尾張旭市全図

ループ運行への変更案(H20.10.1予定)

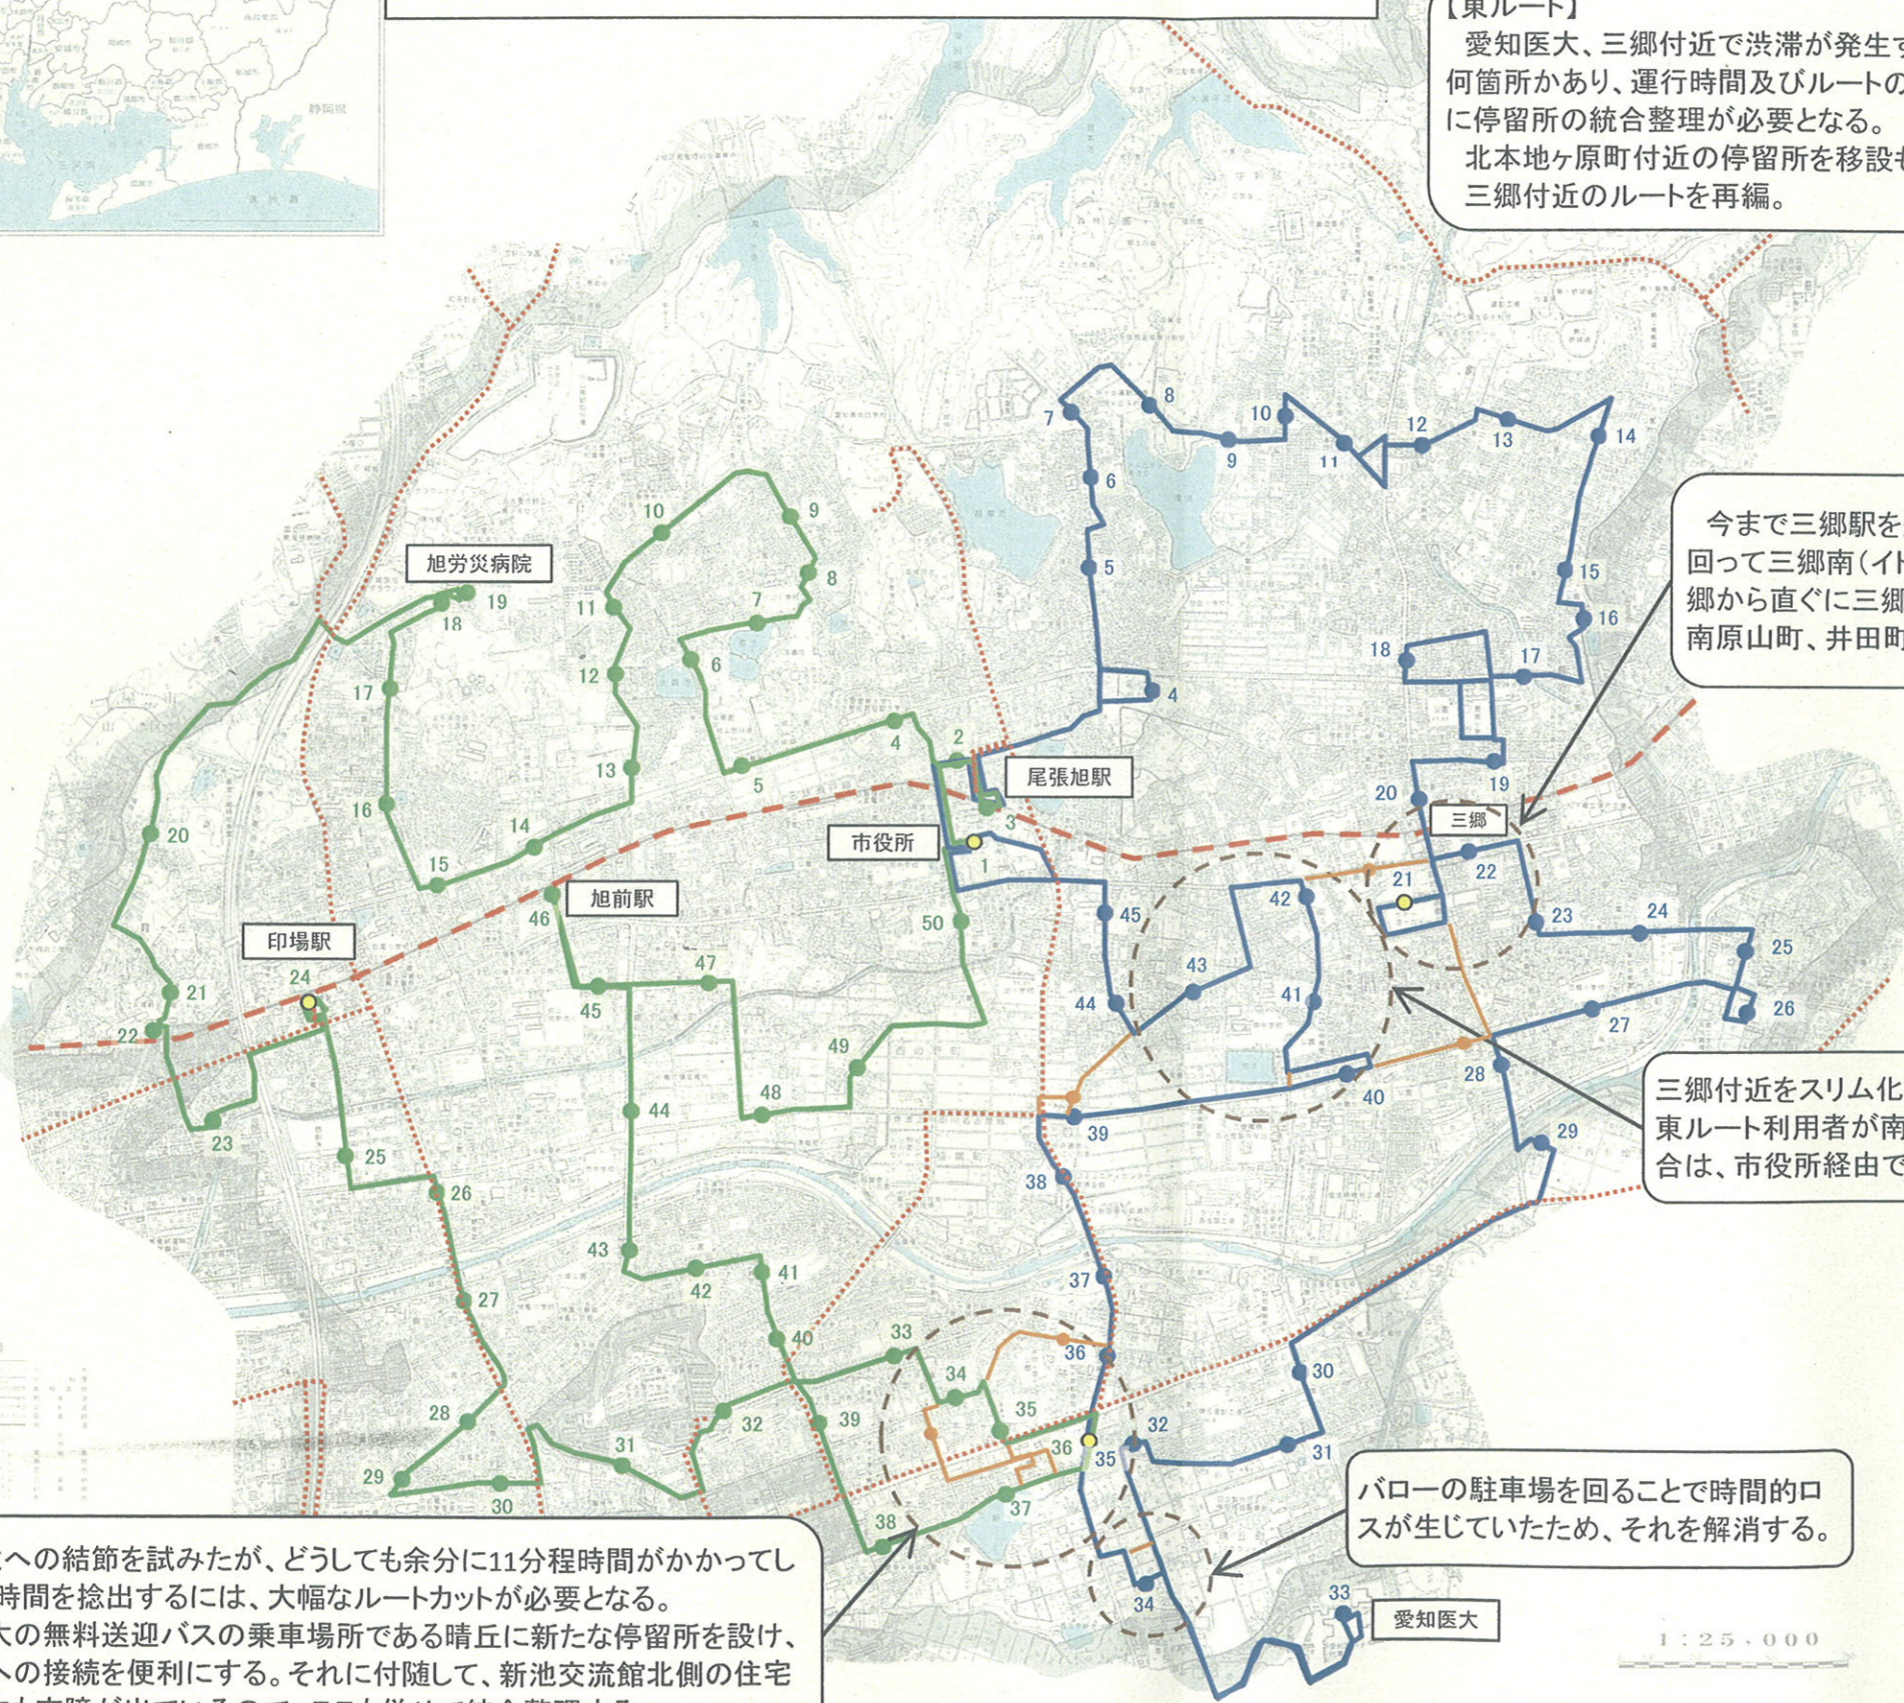
【東ルート】
 愛知医大、三郷付近で渋滞が発生するなど、交通事情が悪い部分がある箇所があり、運行時間及びルートの短縮が必要となるため、全体的に停留所の統合整理が必要となる。
 北本地ヶ原町付近の停留所を移設もしくは西ルートに再編。
 三郷付近のルートを再編。

今まで三郷駅を通過した後、南原山町、井田町を回って三郷南(イトーヨーカドー)へ寄っていたが、三郷から直ぐに三郷南へ行けるよう改善。そのため、南原山町、井田町の部分はルート再編とする。

三郷付近をスリム化したため、ルート再編。
 東ルート利用者が南原山町赤土へ行く場合は、市役所経由で行くことに変更。

愛知医大への結節を試みたが、どうしても余分に11分程時間がかかってしまい、この時間を捻出するには、大幅なルートカットが必要となる。
 ⇒愛知医大の無料送迎バスの乗車場所である晴丘に新たな停留所を設け、愛知医大への接続を便利にする。それに付随して、新池交流館北側の住宅地の運行にも支障が出ているので、こも併せて統合整理する。

パローの駐車場を回ることによって時間的ロスが生じていたため、それを解消する。
